改善箇所説明図

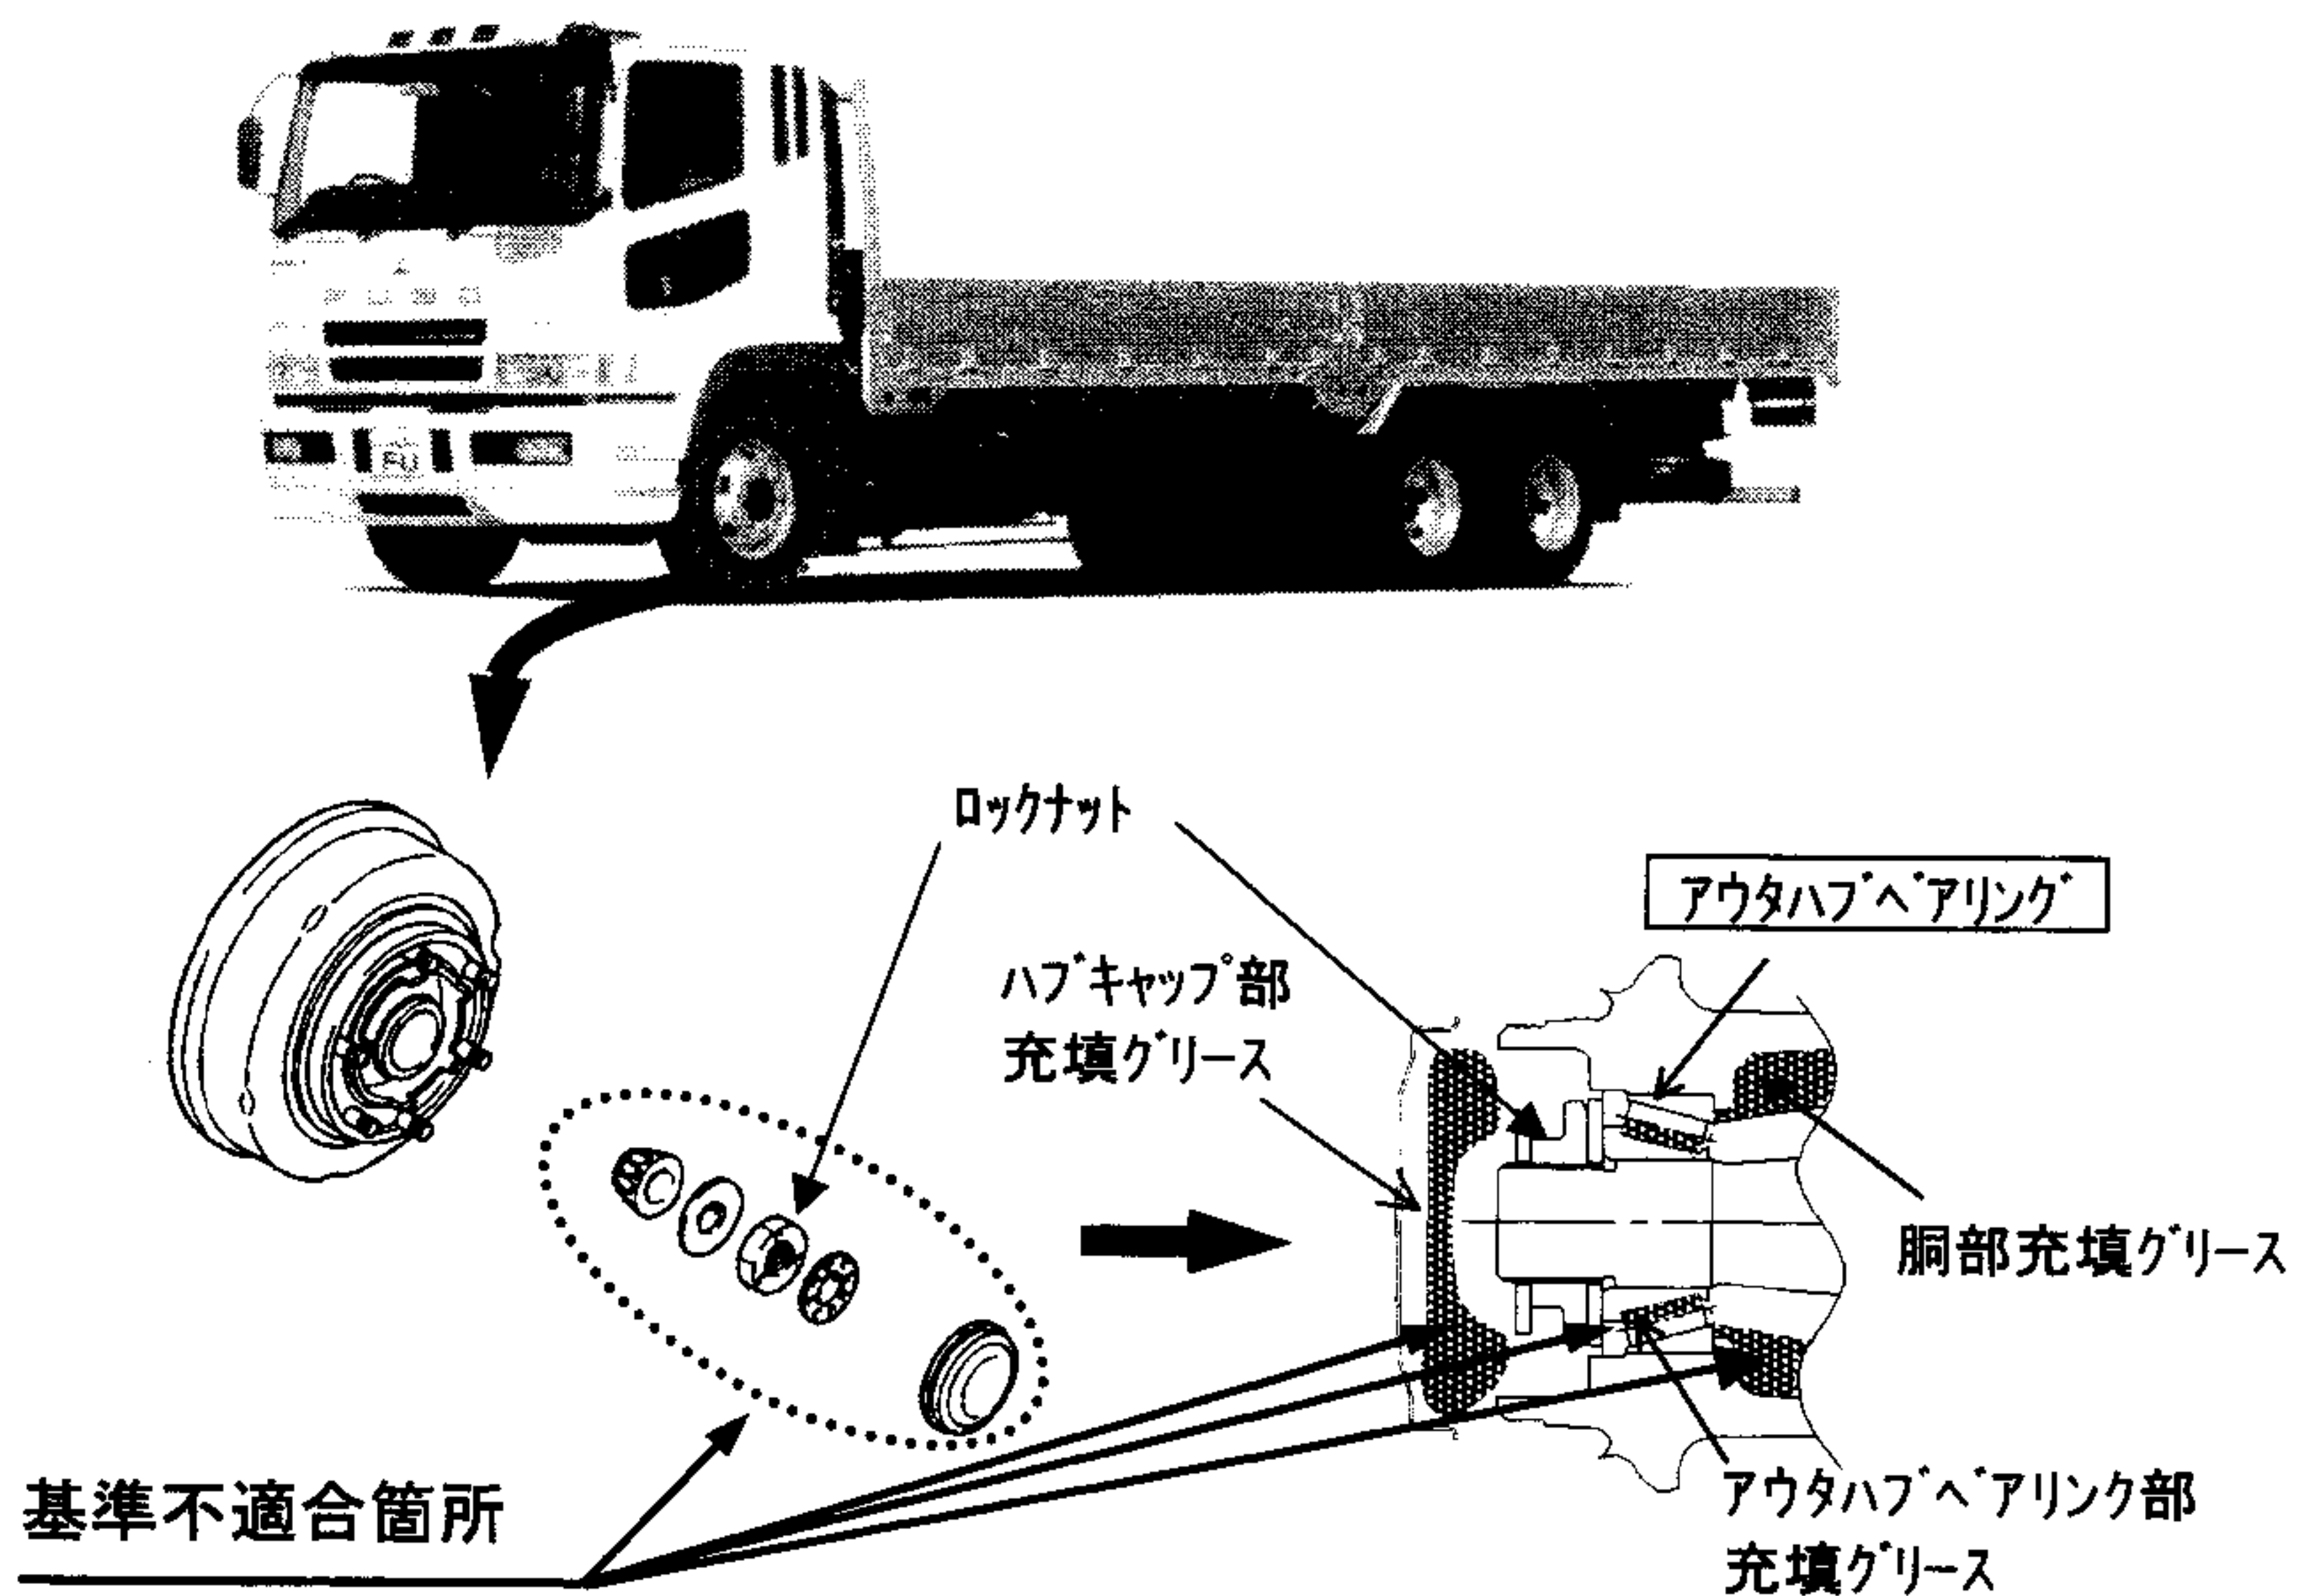
車軸組立の際、前輪ハブ外側軸受け部のロックナット締付けが不適切なもの及び前輪ハブ外側軸受け部と前輪ハブ胴部のグリース充填量が不足しているものがある。
そのため、当該軸受けが締付不良または、潤滑不良により発熱、破損し、最悪の場合、走行不能または、火災に至るおそれがある。

全車両、当該軸受けを点検の上、軸受けに損傷の認められるものは新品に交換し、新しく定めた規定量のグリースを再充填する。また、当該部ロックナットを整備要領に基づく正規の方法で締付ける。

識別：作業完了車には、所定の位置に「HD-06」の文字が記載された白黄色のシールを貼付ける。

トラック；助手席ドアリヤピラーストライカ下部、 バス；左後部点検リッド上隅部。
